東京都市計画道路幹線街路補助線街路第 7 9 号線の
都市計画変更（東京都決定）について
東京都市計画道路幹線街路補助線街路第 7 6 号線の
都市計画変更（東京都決定）について

文京区都市計画部都市計画課
令和 6 年 7 月

東京都市計画道路の変更について（照会）
（東京都市計画道路幹線街路補助線街路第 79 号線）

東京都市計画道路の変更について（照会）
（東京都市計画道路幹線街路補助線街路第 76 号線）

東京都市計画道路幹線街路補助線街路第79号線 総括図1

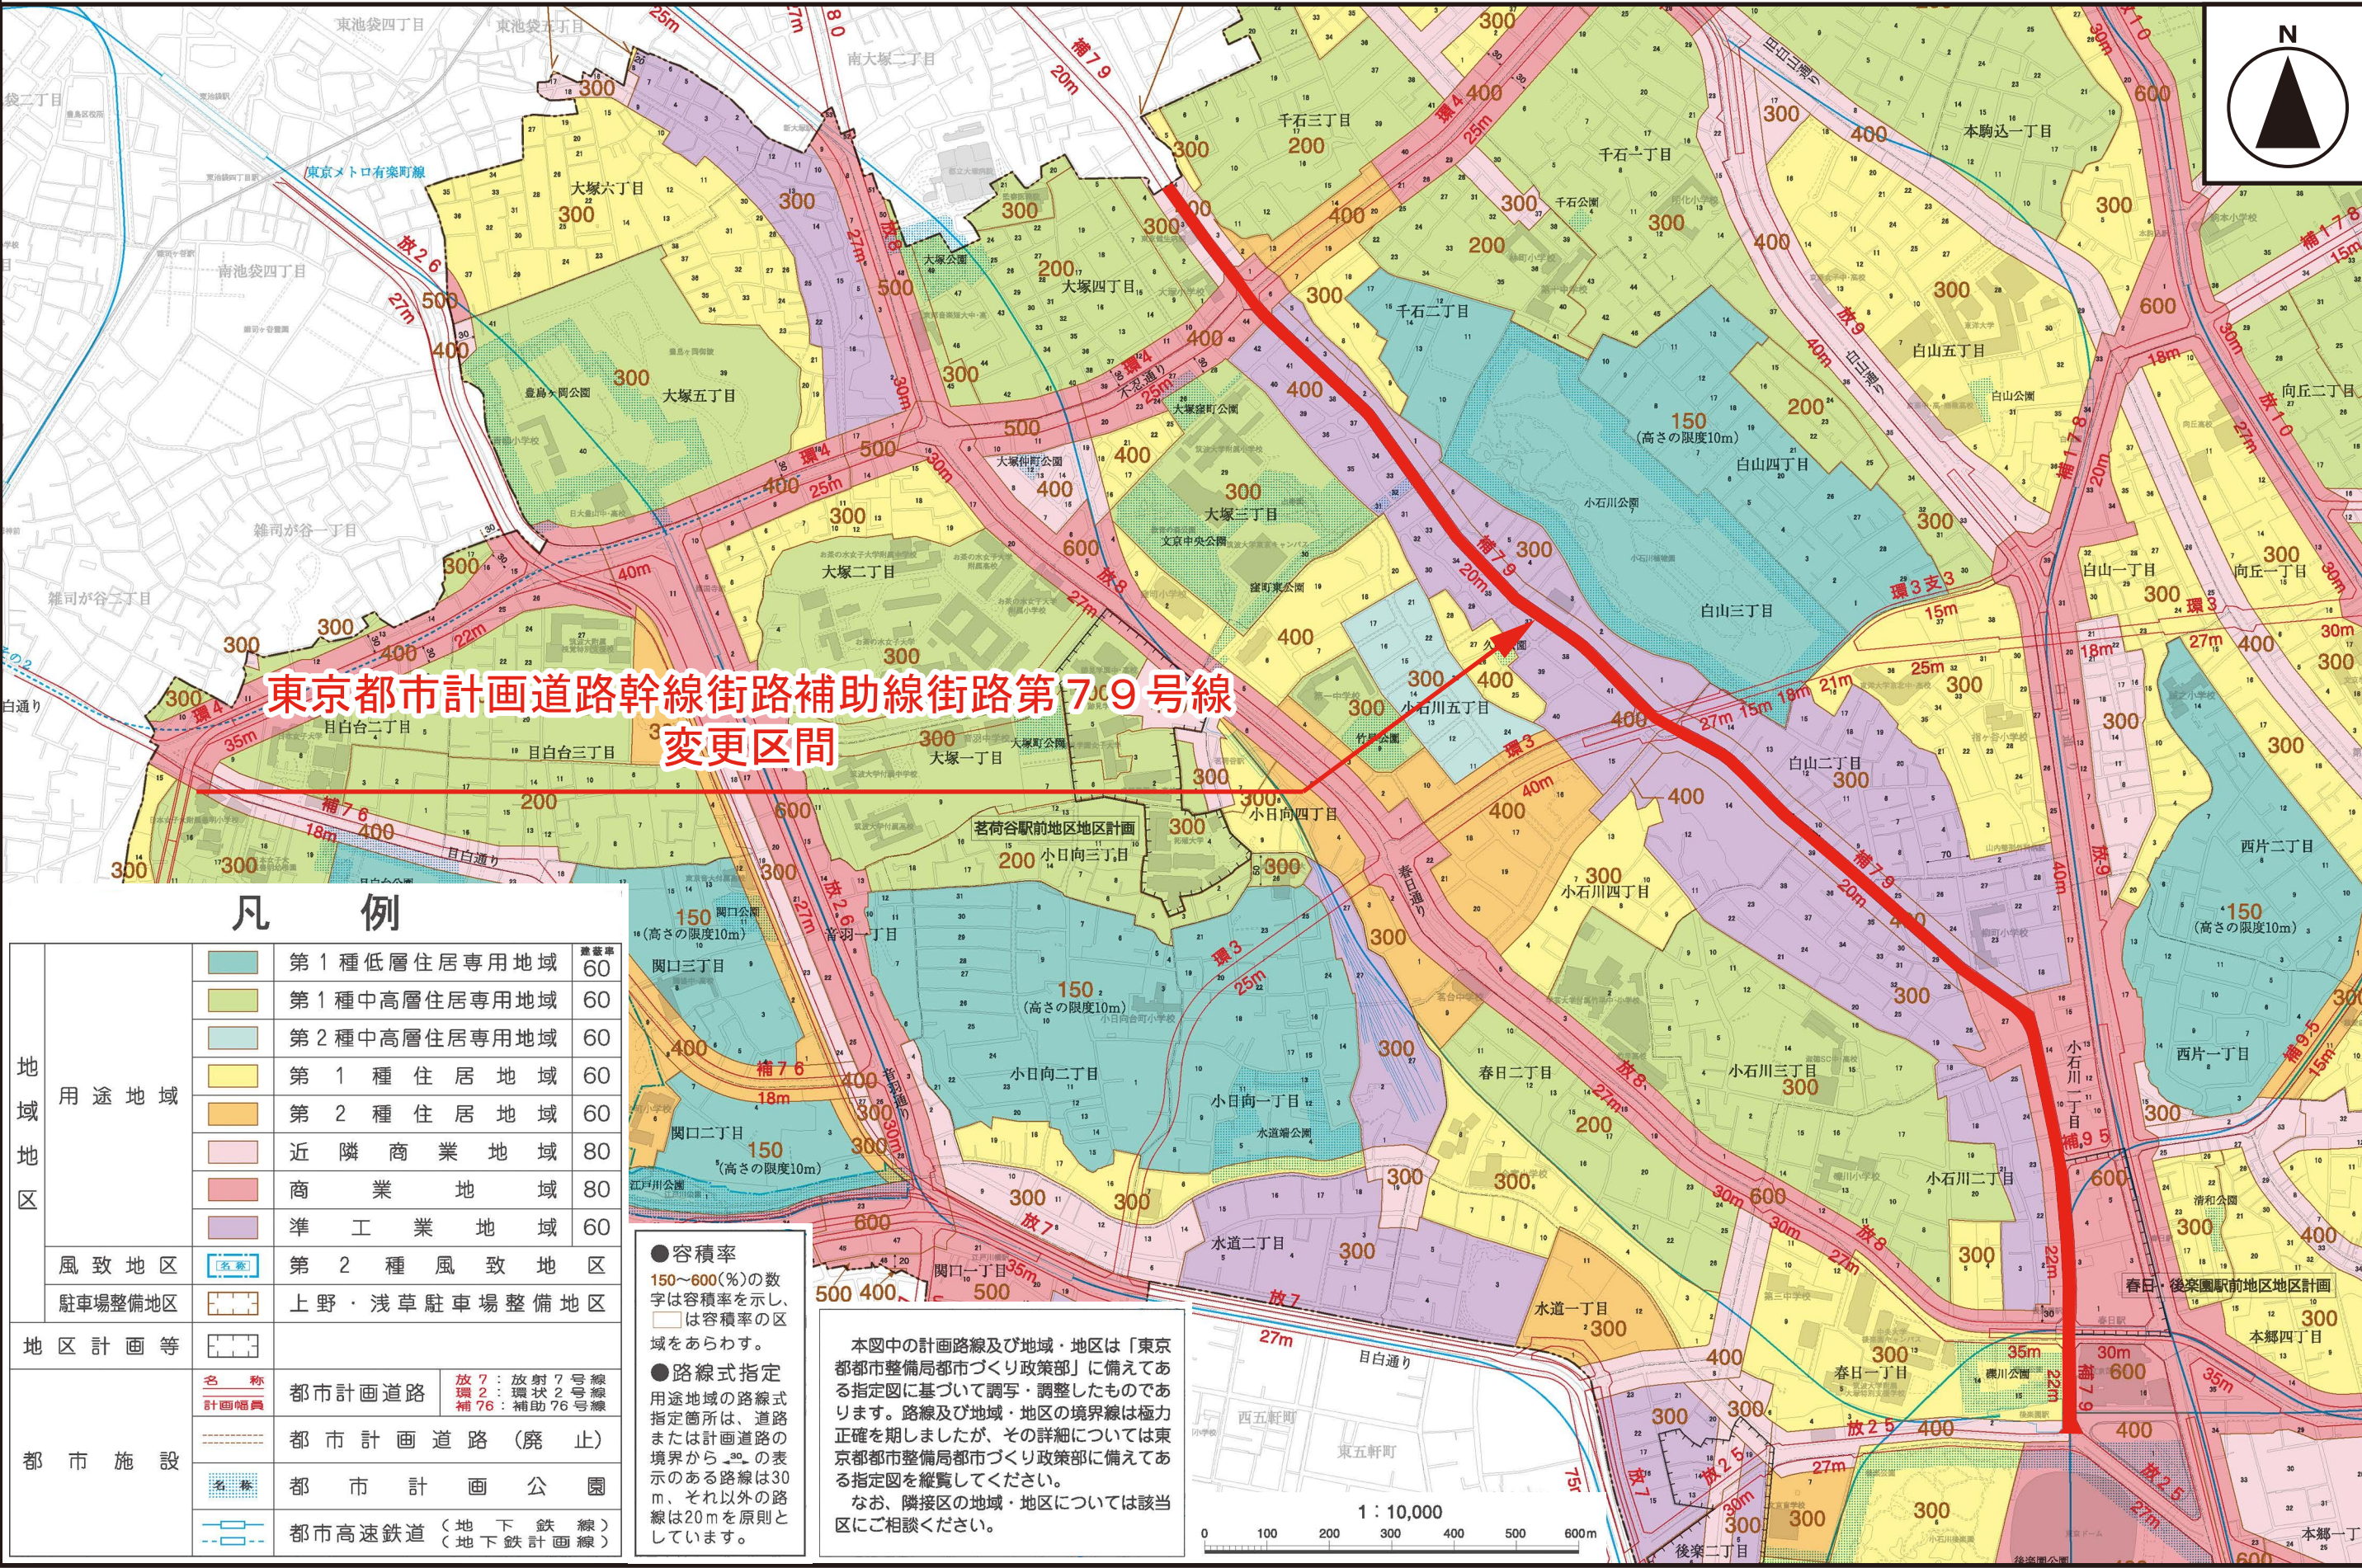
名 称	変 更 事 項
補助線街路第 79 号線	1 延長の変更 延長約 4,130m → 約 4,280m
	2 一部幅員の変更 20m → 18m 文京区小石川一丁目 ～ 文京区小石川五丁目 延長約 1,170m 文京区千石三丁目 ～ 豊島区南大塚二丁目 延長約 870m 20 m → 19m 文京区白山三丁目 ～ 文京区大塚三丁目 延長約 780m 豊島区南大塚一丁目～ 豊島区南大塚二丁目 延長約 120m
	3 一部区域の変更 文京区小石川一丁目、小石川三丁目、小石川四丁目、千石二丁目、千石三丁目及び大塚四丁目各地内
	4 車線の数決定 2 車線（一部、4 車線）

東京都市計画道路幹線街路補助線街路第76号線 総括図1

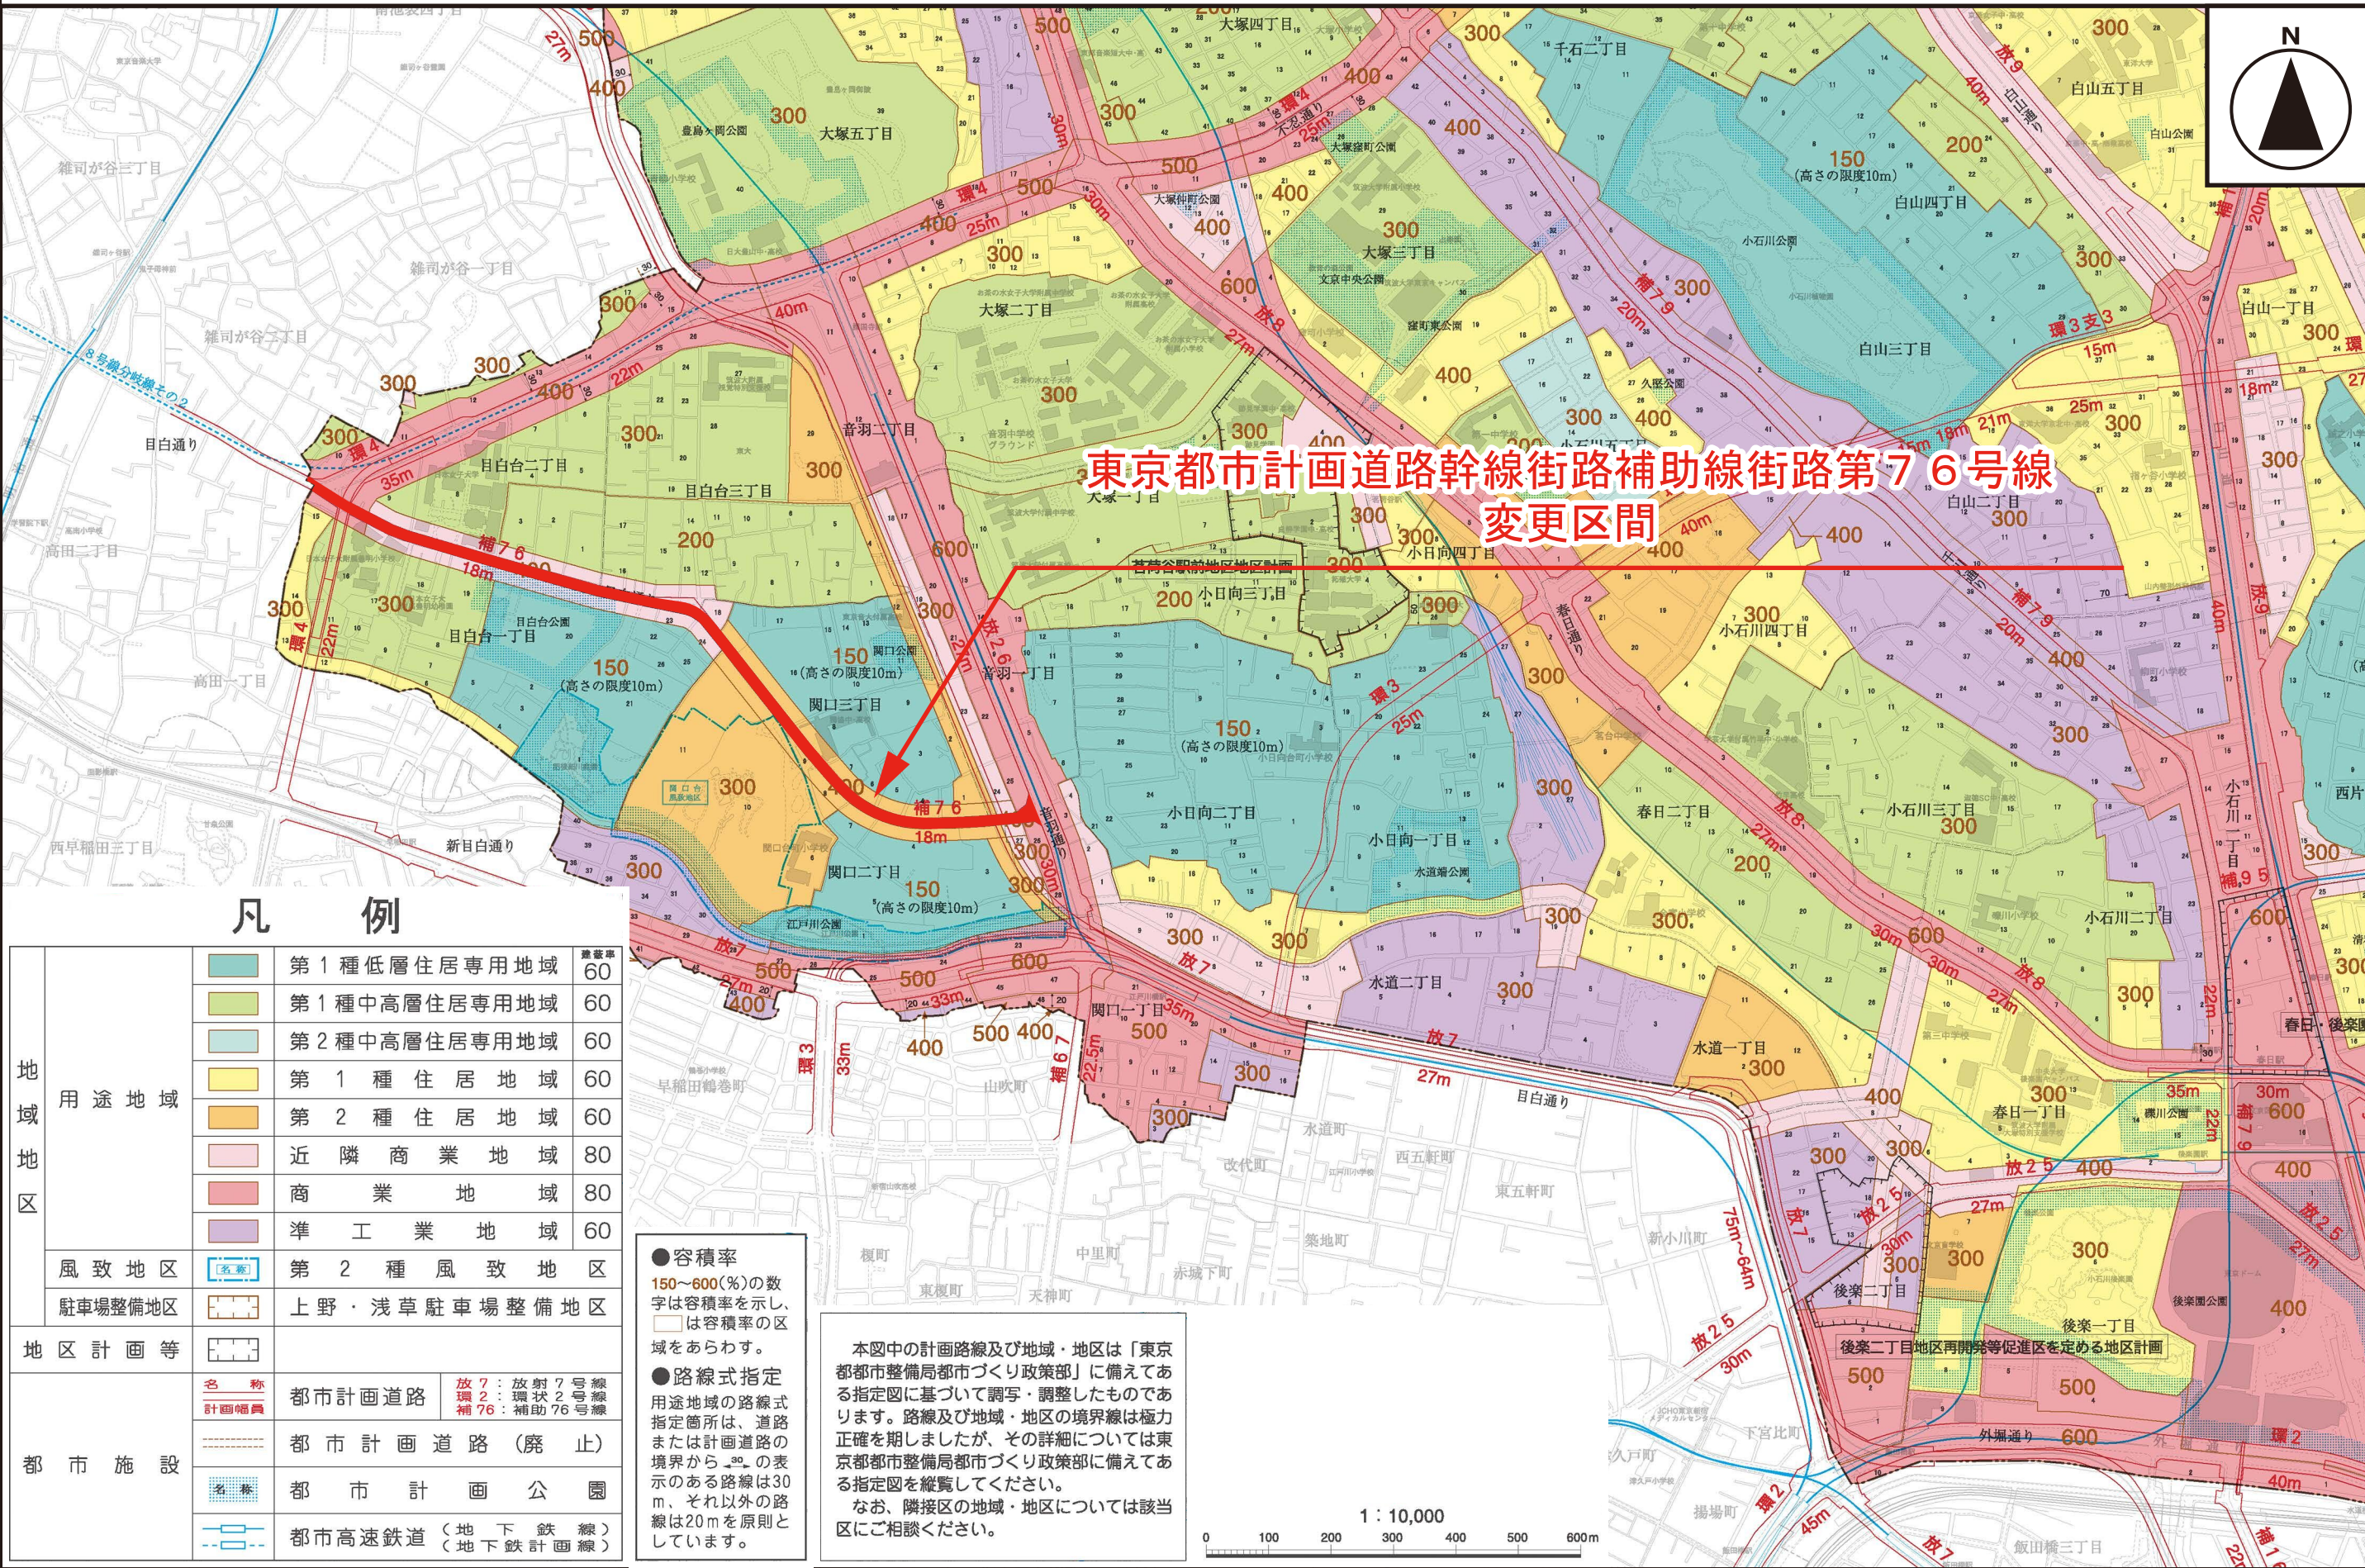
名 称	変 更 事 項
補助線街路第 76 号線	1 延長の変更 延長約 15, 240m → 約 15, 290m
	2 一部区域の変更 新宿区西落合一丁目、西落合二丁目、西落合三丁目、中野区松が丘二丁目、江古田二丁目、江古田四丁目及び沼袋二丁目各地内
	3 車線数の決定 2 車線（一部、4 車線）
